PRÉFET DE MAINE-ET-LOIRE

Objet : Avis sur arrêt de projet de PLU de Contigné

Note technique

Plan Local d'Urbanisme de la commune déléguée de Contigné

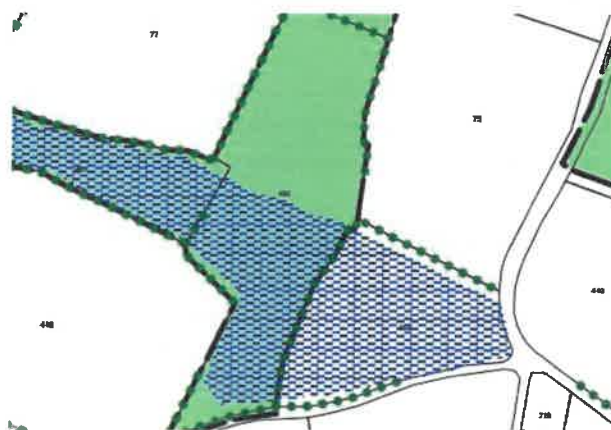
Concernant le risque mouvement de terrain (cf. carte jointe) :

Deux secteurs sont identifiés sur la commune déléguée de Contigné

- en zone Ua, situé dans le centre-ville de la commune, à proximité de la Place Jacques Le Doyen. Il se trouve classé en aléa fort connu (cavités d’extension).
- en zone A, au lieu-dit « Le Gastine », classé en aléa fort connu (cavités d’extension).
